Artikel: Aktueller Wettbewerb : Aufwertung eines alten Quartiers : Ideenwettbewerb Arbeitsamt München und Berufsinformationszentrum

Aufwertung eines alten Quartiers

Ideenwettbewerb Arbeitsamt München und Berufsinformationszentrum

1. Preisgruppe, Betz, München. Modell.

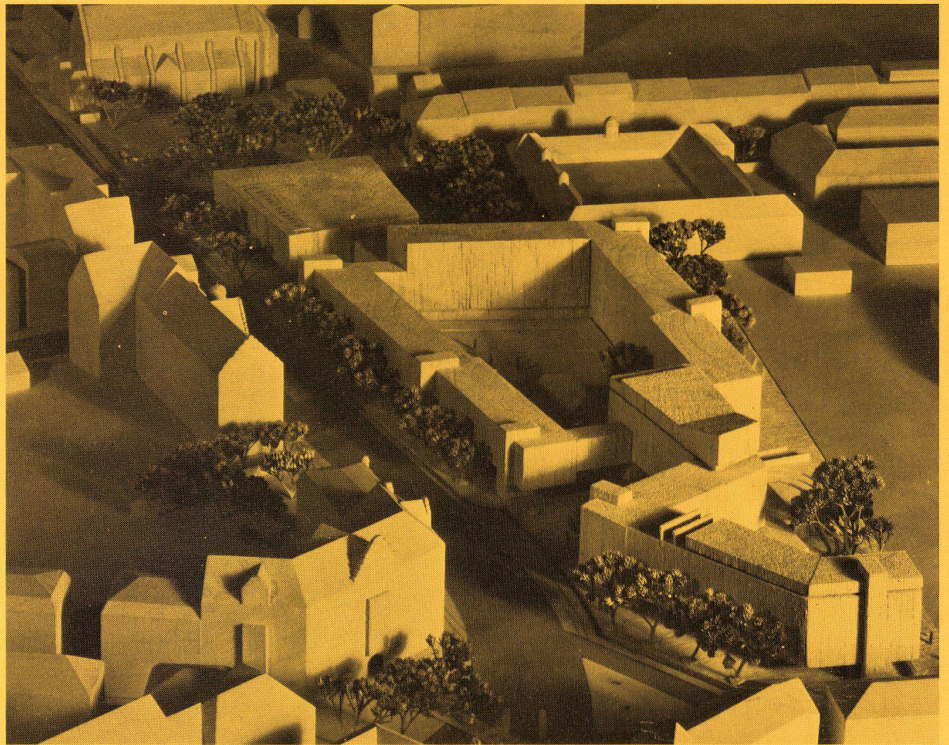
Der Entwurf besteht in seiner städtebaulichen Konzeption durch eine leicht ablesbare, gut proportionierte Abfolge von Plätzen im Wechsel von zur Straße geöffneten und gegen die Straße geschlossenen Architekturräumen. Die Höhenentwicklung am Kapuzinerplatz entspricht den Ansprüchen, die die bestehenden 3 Platzseiten an die 4. stellen müssen.

Der funktional und städtebaulich gut gestaltete Vorplatz liegt mit seinem Haupteingang richtig zum Kapuzinerplatz und bewahrt sich trotzdem eine unverwechselbare und nicht beiläufige Gestalt. Die Gebäudedisposition um den großen Hof stellt in ihrer Abfolge von niedrigem Gebäuderiegel an der Kapuzinerstraße und der wesentlich höheren, aber weit in der Grundstückstiefe liegenden Randbebauung eine vorzügliche städtebauliche Lösung dar.

Die Geräumigkeit dieses Innenhofes erlaubt ohne Gefahr gestalterischer Peinlichkeit die Verwendung von Sonderbauformen zur optischen Unterstützung bestimmter Gebäudeinhalte. Der evtl. Fortfall der vorgeschlagenen und im Programm nicht geforderten Läden am Kapuzinerplatz würde die städtebauliche Qualität nicht beeinflussen. Der 1. Bauabschnitt stellt eine in sich geschlossene, ausgewogene Anlage dar.

Die Fassaden sind ohne aufwendige Gestaltungsmittel entwickelt, wobei die Treppenhäustürme als Gliederungselemente gut proportioniert eingesetzt werden.

3
1. Preisgruppe, Schultz-Brauns + Troberg, München; Modell.

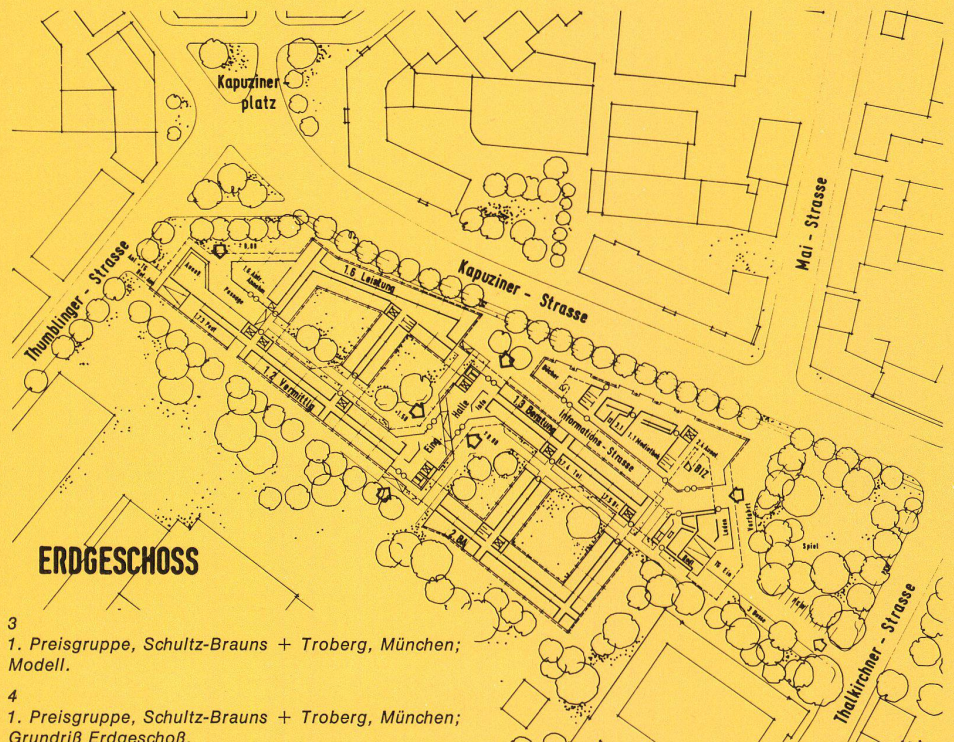
Die Innenhöfe im 1. wie im 2. Bauabschnitt sind ausreichend dimensioniert. An bestimmten Eckschlüssen bestehen bei dem vorliegenden Entwurf Abstandsflächenprobleme. Die Wegführung konzentriert sich auf das städtebaulich reizvolle Angebot einer parallel zur Kapuzinerstraße geführten engen »städtischen« Gasse. Die Wegeführung entlang der Schlachthofgrenze ist gestalterisch nachgeordnet und erst im östlichen Teil unter Benutzung der im 2. Bauabschnitt entstehenden Innenhöfe räumlich geringfügig differenziert. Die Garagenzu- und -abfahrt und die Busparkplätze sind funktionstüchtig. Die Busvorfahrt ist nicht frei von Mängeln. Die erforderliche Anzahl oberirdischer Pkw-Stellplätze ist nicht erreicht. Der Vorschlag des Verfassers, der hohen inneren Büroaugruppe eine Zone niedrigerer, in sich differenzierter Baukörper vorzulagern, wird als ein interessanter Beitrag zur Lösung des städtebaulichen Problems erachtet. Die konkave Formung des südlichen Platzabschlusses Kapuzinerplatz ist eine durchaus denkbare Lösung. Es wird allerdings bedauert, daß die Höhenentwicklung an dieser Stelle zu zurückhaltend ist. Besonders begrüßt wird in städtebaulicher Hinsicht die Zusammenfassung der Hauptzugangszone, bei einem gut proportionierten Vorplatz. Die Zusammenfassung der Einrichtungen wie BIZ, Bibliothek und Hauptzugang an dieser Stelle steigert den städtebaulichen Reiz. Der interessante und in der städtebaulichen Struktur voll befriedigende Vorschlag, das BIZ dem Büro-Bereich als eigenen, ihm aber zugeordneten Baukörper vorzulagern, verdient volle Anerkennung. Der städtebauliche Reiz dieses Vorschlages beruht allerdings auf Querschnittsdimensionen und Höhenentwicklungen, die bei der vom Verfasser vorgeschlagenen Nutzung im Bürobereich unzulässig sind. Möglicherweise ist eine Lösung angesichts der Tatsache, daß die erforderlichen Geschossflächen im Gesamtprojekt um ca. 10% überzogen sind, zu finden. Insoweit mag das sinnvoll konzentrierte Freiflächenangebot im Bereich Kapuzinerstraße/Thalkirchner Straße und die sonstige Kompaktheit des Vorschlages verständlich und vertretbar sein.

Durch das Freistellen der Hauptstützen entsteht eine maßstäblich und rhythmisch gegliederte Fassade. Die Sonderbereiche sind abwechslungsreich gestaltet.

5
1. Preisgruppe, GKK + Partner, Berlin; Modell.

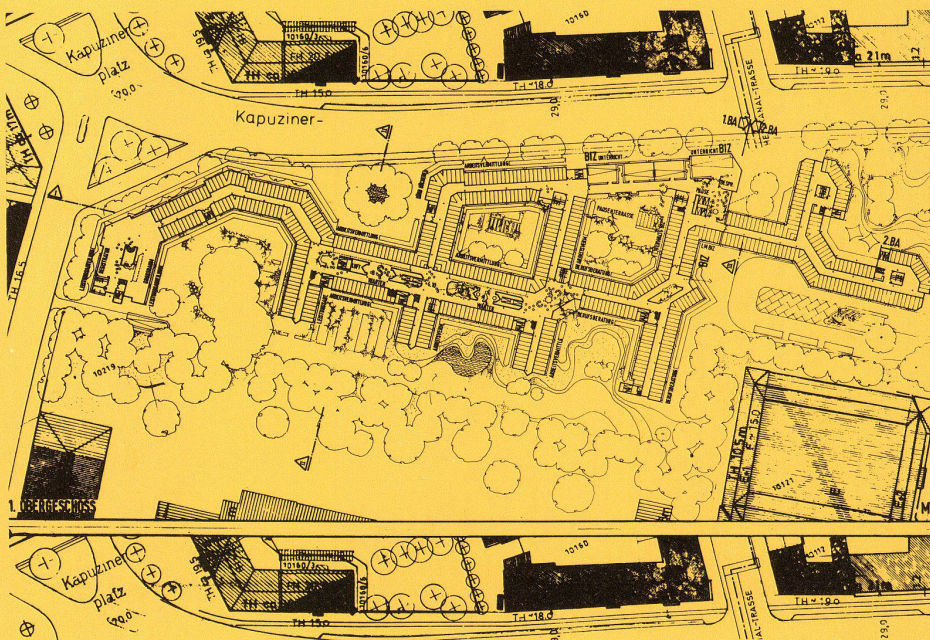
Der Vorschlag für die Platzgestaltung am Kapuzinerplatz vermag zu überzeugen. Die Anlage eines nach Süden gerichteten, gut proportionierten Vorplatzes im Anschluß an den Kapuzinerplatz stellt einen guten städtebaulichen Beitrag dar. Die Längsentwicklung der Gebäudemassen entlang der Kapuzinerstraße ist damit auf ein angenehmes Maß reduziert. Der relativ starke Überbauungsgrad bietet zwar gute Arbeitsbedingungen im Bürobereich durch geräumige Innenhöfe, schränkt jedoch die großzügige Freilächengestaltung ein. Der vom Verfasser angebotene Ausgleich durch eine bemerkenswerte Durchlässigkeit der Gesamtanlage wird begrüßt. Die großzügige städtebauliche Gesamtgliederung des 1. BA wird im 2. BA nicht durchgehalten. Die hier angebotene zu starke städtebauliche Differenzierung erscheint nicht zwingend. Die Lage der Zuordnung der Bücherei im Gesamtkonzept verdient Beachtung. Die Differenzierung der Fassade resultiert aus dem Wechsel der Außenwandverkleidung teils vor, teils hinter den Außenstützen. Dieser Fassadenversatz ist jedoch aus den Raumfunktionen nicht immer zwingend abzuleiten.

4. Preis, Architektenpartnerschaft Brunnert, Mory, Osterwalder, Vielmo, Stuttgart; Modell.

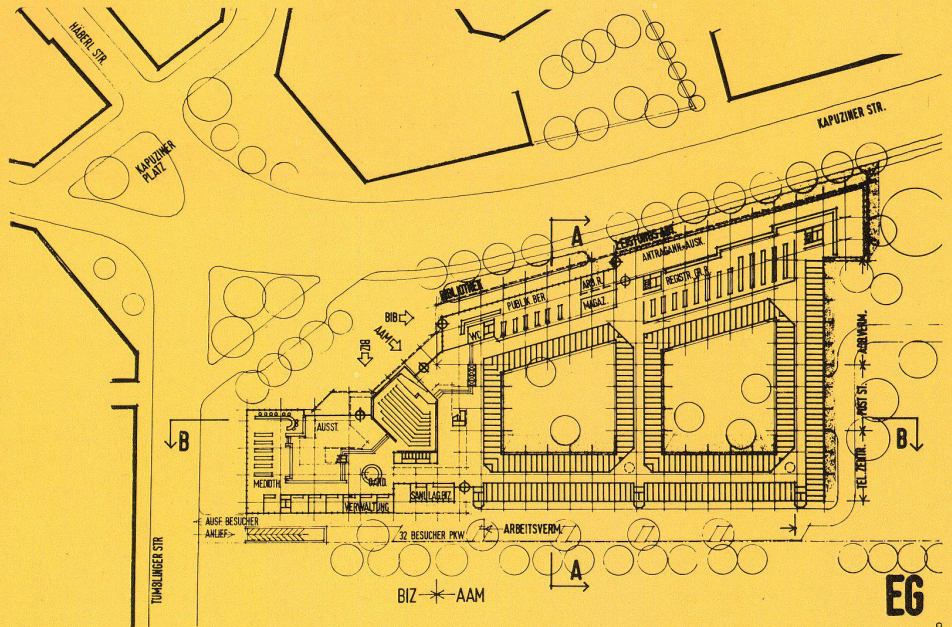
Die Fußwegeführung ist auf einen wenig ansprechenden, durch PKW-Stellplätze eingeengten Randstreifen an der Schlachthofgrenze beschränkt. Die zwischen 2. Bauabschnitt und Schweineschlachthalle vorgesehene großzügige Freifläche wird anerkannt. Die Tiefgaragenzufahrt ist in Verbindung mit dem Busparkplatz nicht verkehrstüchtig. Die entgegengesetzte Anlage von Buszufahrt zum BIZ und Busparking wird beanstandet.

Die Lage des Haupteinganges mit Konzentration der publikumsintensiven Nutzung in diesem Bereich wird hervorgehoben. Die Einzelgestaltung der Platzwände am Kapuzinerplatz nimmt alle erkennbaren städtebaulichen Beziehungen auf. Die Parallelführung der Straßenrandbebauung der Kapuzinerstraße ist im Grundsatz richtig. Jedoch wird eine starke rhythmische Gliederung dieses Randbereiches vermisst. Ein zu erhaltender Baum in der Grundstückszufahrt an der Thalkirchner Straße ist entfernt.

Die Fassadengestaltung unter Verwendung von Ziegelmauerwerk entspricht der großflächigen Baukörpergliederung des Gesamtkomplexes. Sie steht damit im Gegensatz zu den maßstäblich gegliederten Wohnhausfassaden an der Nordseite der Kapuzinerstraße.

Die Lage der Sonderbereiche am Haupteingang Kapuzinerplatz ist deutlich ablesbar, jedoch sind die Proportionen unausgewogen.
